Pytania i odpowiedzi

Dotyczy: postępowania o udzielenie zamówienia publicznego na zadanie pod nazwą: „**Budowa Wielofunkcyjnej Sali Prób i Sali Prób Baletu na tarasach wewnętrznych gmachu Teatru Wielkiego – Opery Narodowej łącznie z pomieszczeniami, instalacjami i rządzeniami powiązаныmi funkcjonalnie**” prowadzonego w trybie przetargu nieograniczonego sprawa nr **ZP.260.5.2020**.

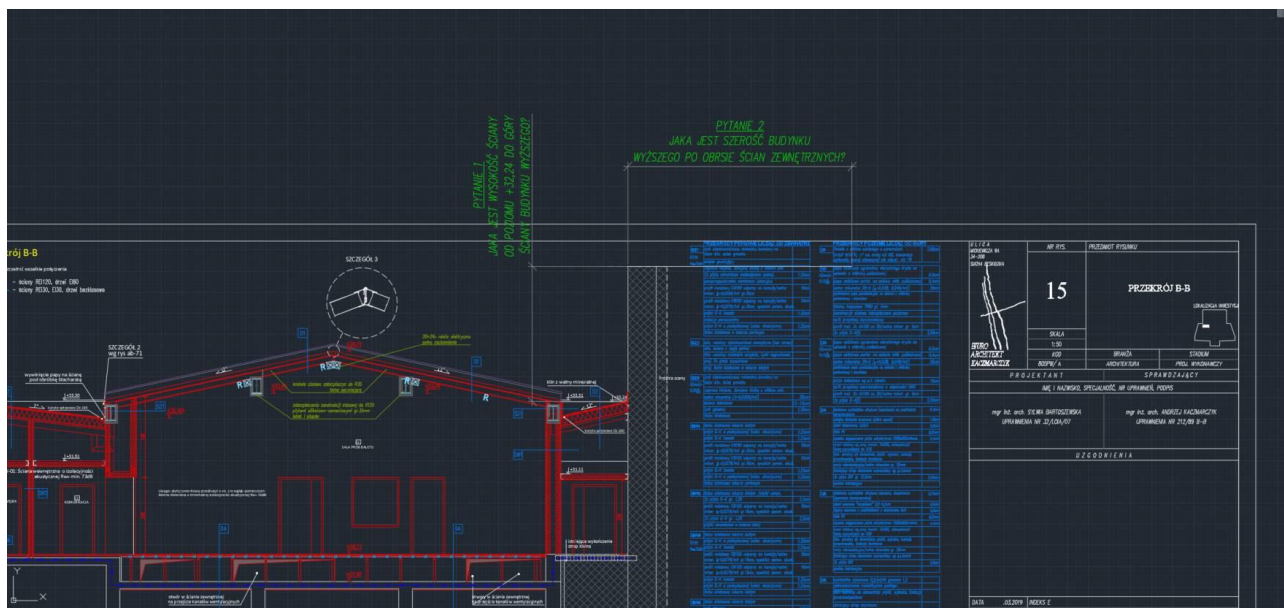
Jaka jest wysokość ściany od poziomu +32,24 do górnej rzędnej ściany części wyższej budynku?

Jaka jest szerokość części wyższej budynku po obrysie ścian zewnętrznych?

Pytania odnoszą się do wymiarów na poniższych fragmentach rysunku (przekroju) oraz są na nim zaznaczone zieloną czcionką. Odpowiedzi są niezbędne, aby przeliczyć obciążenia workiem śnieżnym przy doborze blachy trapezowej.

W odpowiedzi na powyższe pytanie, Zamawiający załącza rysunek pn. A17 RZUT DACHU.zip
